**OBJET : VISITE DE CHANTIER DANS LE CADRE DE
L'EXPERIMENTATION DU SOURCING POUR LA FRICHE PICHON**

Procès-verbal de visite

mardi 21 mai à 14h sur le site de la Friche Pichon route Marcollin, Beaurepaire

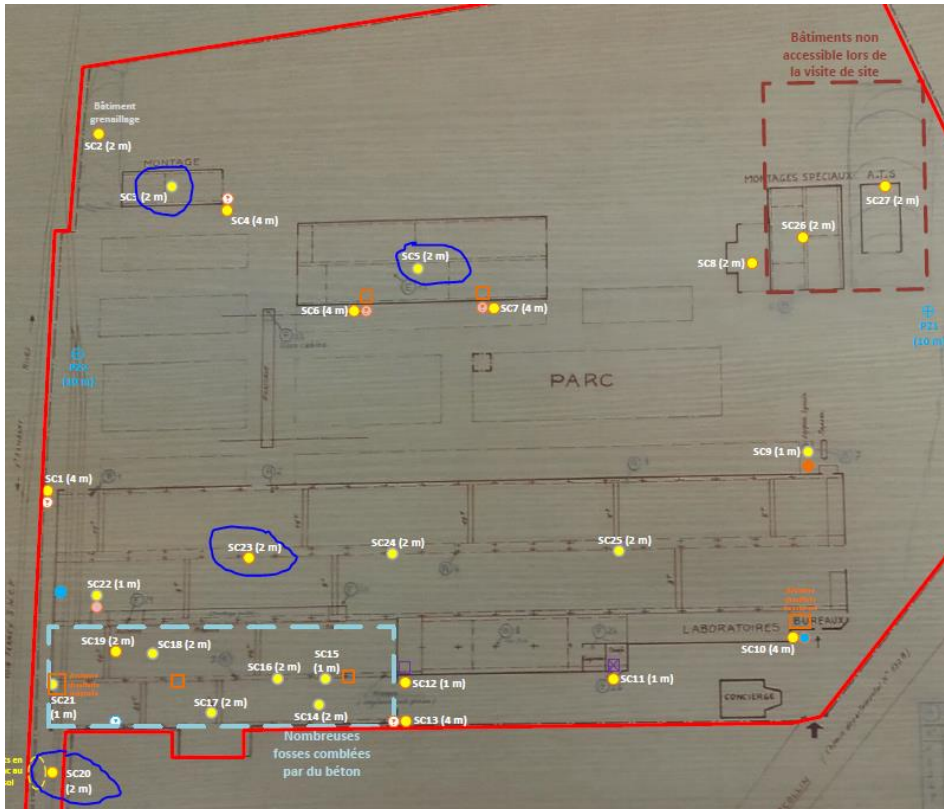
Quel est le périmètre concerné par cette démarche ?

La totalité du site situé à l'est de la voirie de desserte centrale à l'exception du bâtiment de 2000 m² jusqu'au merlon séparant le tènement de la zone agricole (Zone rouge)
